**AVIS RELATIF À LA PROTECTION
CONTRE LES EVENTUELS EFFETS NOCIFS ET NUISANCES
PROVOQUÉS PAR LES RAYONNEMENTS NON IONISANTS
GÉNÉRÉS PAR DES ANTENNES ÉMETTRICES STATIONNAIRES**

Commune : COUVIN - Exploitant : ORANGE

Référence exploitant : 319N1_2 / 32319N1_2 / 42319N1_2 / 52319N1_2

Rapport n° 763 / 2025

Figure 1 : Vue en plan des lieux de séjour et des points de contrôle

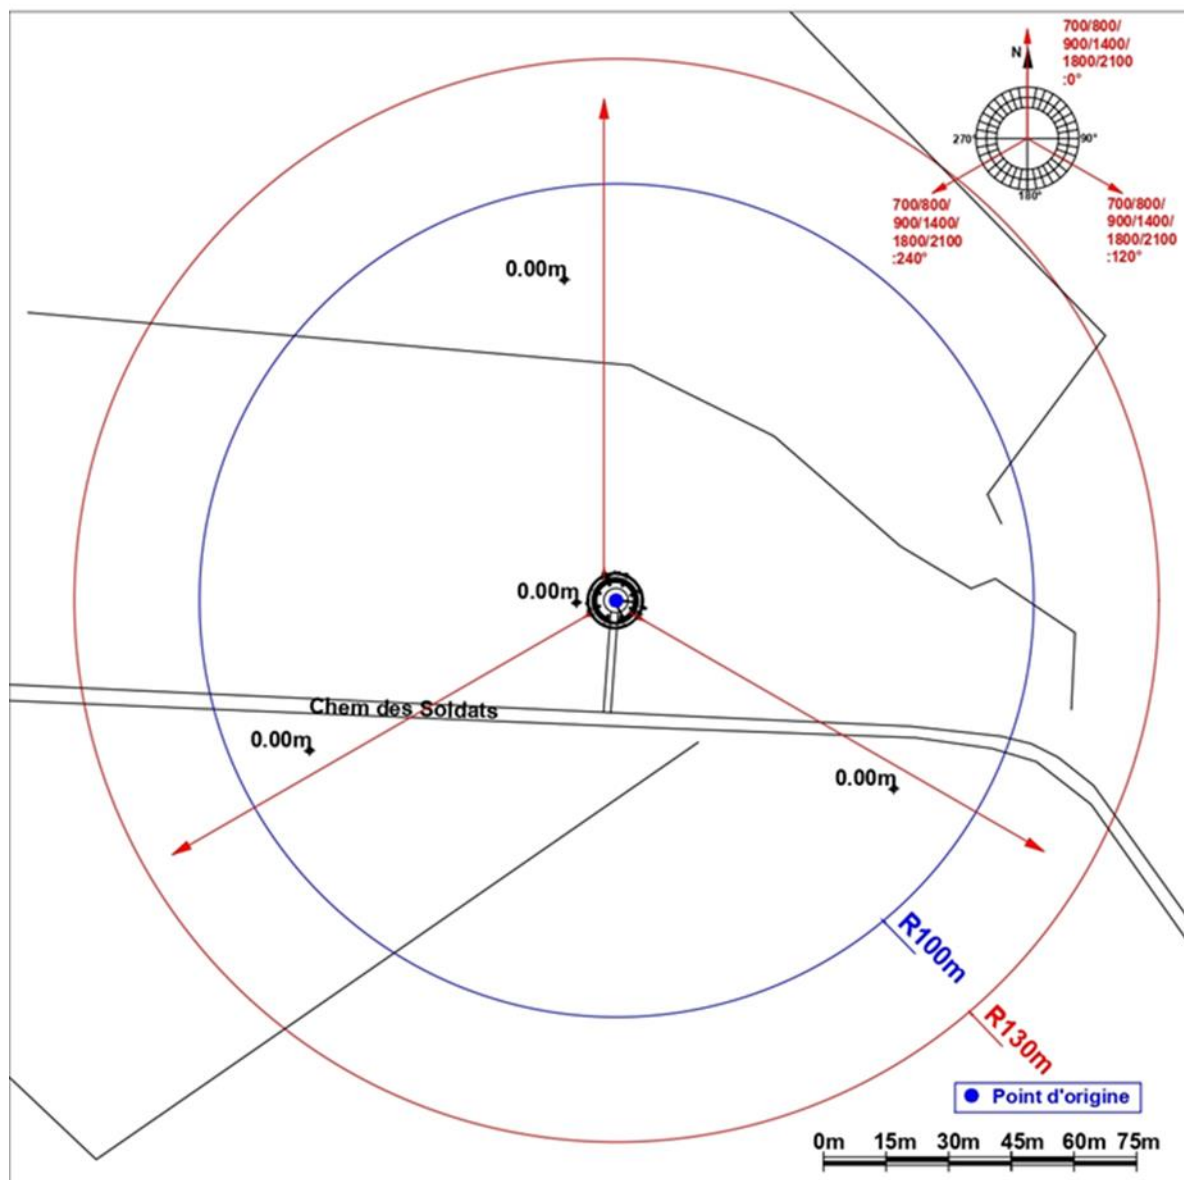
En ce qui concerne les antennes de l'installation mentionnées dans le tableau 1, la distance maximale à laquelle la limite pourrait être atteinte, à l'extérieur, est égale à 87,7 m. S'il n'y a pas de LS à une distance inférieure, les antennes respectent forcément la limite d'immission.

Dans le cas des LS situés à l'intérieur des bâtiments, une atténuation d'obstacle est prise en compte et il en résulte que la distance maximale à laquelle la limite pourrait être atteinte se réduit à 64,1 m.

Les résultats de l'évaluation décrite au paragraphe 4 indiquent que les antennes émettrices stationnaires de l'installation faisant l'objet du présent avis ne produisent pas, dans un lieu de séjour, un rayonnement électromagnétique maximum supérieur aux limites fixées à l'article 4 du décret.

Figure 2 : Vue en plan des installations d'antennes dans un rayon de 300 mètres autour de l'installation faisant l'objet de la demande d'avis

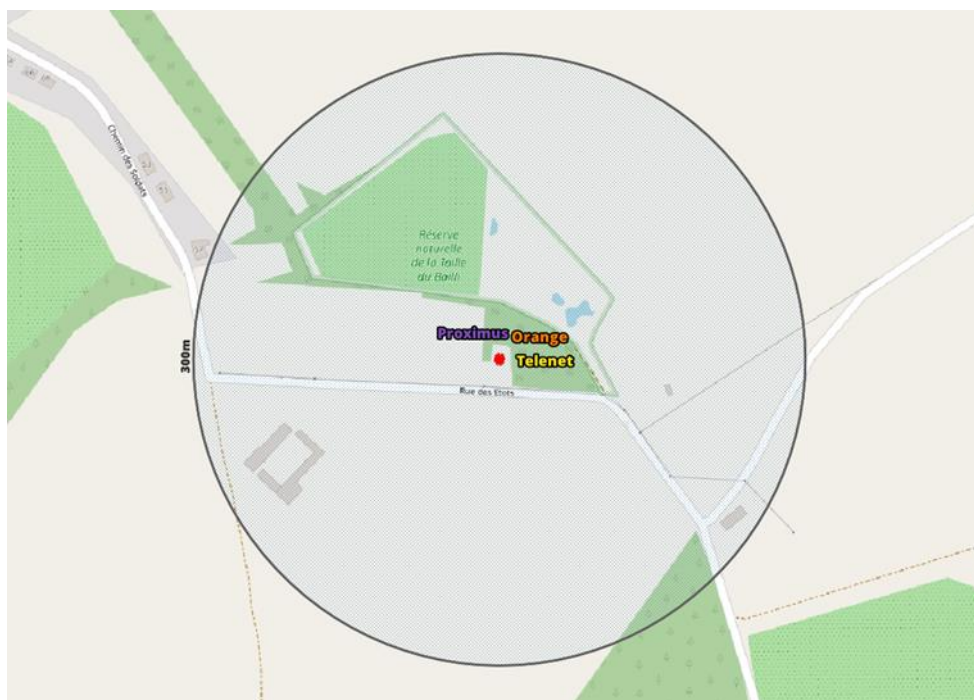
- il y a au plus 4 installations d'antennes émettrices stationnaires présentes dans la zone d'évaluation de 300 mètres de rayon représentée dans la figure 2, y inclus l'installation référencée dans le paragraphe 2 : la limite cumulative définie à l'article 4, §2 du décret est nécessairement respectée dans les lieux de séjour à l'intérieur de la zone d'évaluation de 300 mètres de rayon ;

- il y a exactement 5 installations d'antennes émettrices stationnaires présentes dans la zone d'évaluation de 300 mètres de rayon représentée dans la figure 2, y inclus l'installation référencée dans le paragraphe 2 et il existe, pour 3 ou 4 de ces installations, un avis attestant le respect de la limite abrogée de 3 V/m : la limite cumulative définie à l'article 4, §2 du décret est nécessairement respectée dans les lieux de séjour à l'intérieur de la zone d'évaluation de 300 mètres de rayon ;

- dans tous les autres cas, il a été vérifié que la limite cumulative définie à l'article 4, §2 du décret n'est pas dépassée dans les lieux de séjour sur base du nombre d'installations localisées dans la zone d'évaluation de 300 mètres de rayon représentée dans la figure 2, de leur localisation ainsi que des données inscrites dans la figure 1 et au paragraphe 4 du présent avis

et dans les avis attestant le respect de la limite par installation ou de la limite abrogée de 3 V/m relatifs aux autres installations reprises dans la figure 2.

Compte tenu des considérations ci-dessus, il apparaît que l'intensité du rayonnement électromagnétique généré, dans les lieux de séjour situés dans un rayon de 300 mètres autour de l'installation référencée dans le paragraphe 2, par l'ensemble des antennes émettrices stationnaires de l'ensemble des exploitants du même site d'antennes émettrices stationnaires respecte la limite fixée à l'article 4, § 2 du décret.
